改善箇所説明図

ワイパーアーム取付ナット

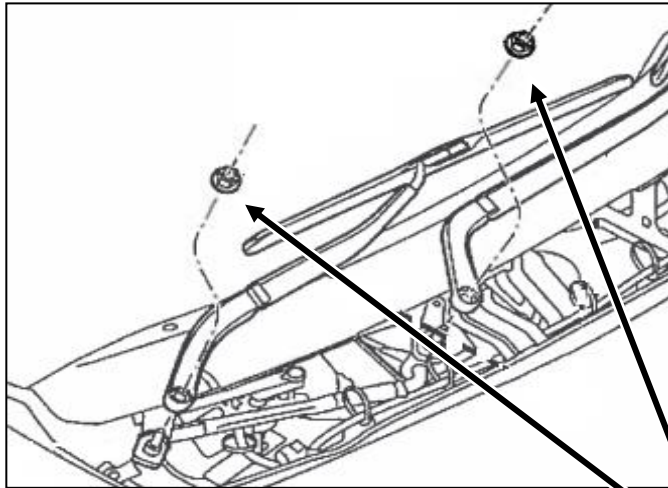
ワイパーアーム取付ナットにおいて、締付トルクの機器設定が不適切なため、ワイパーアームがピボットシャフトに十分に固定されていないものがある。そのため、使用過程においてワイパーの位置がずれ、ワイパーが適切に作動しなくなるおそれがある。

全車両、ワイパーアーム取付ナットの増し締めを行う。

識別 : 助手席側ドアロック・ストライカー下部固定ボルト頭部に黄色ペイントを塗布する。
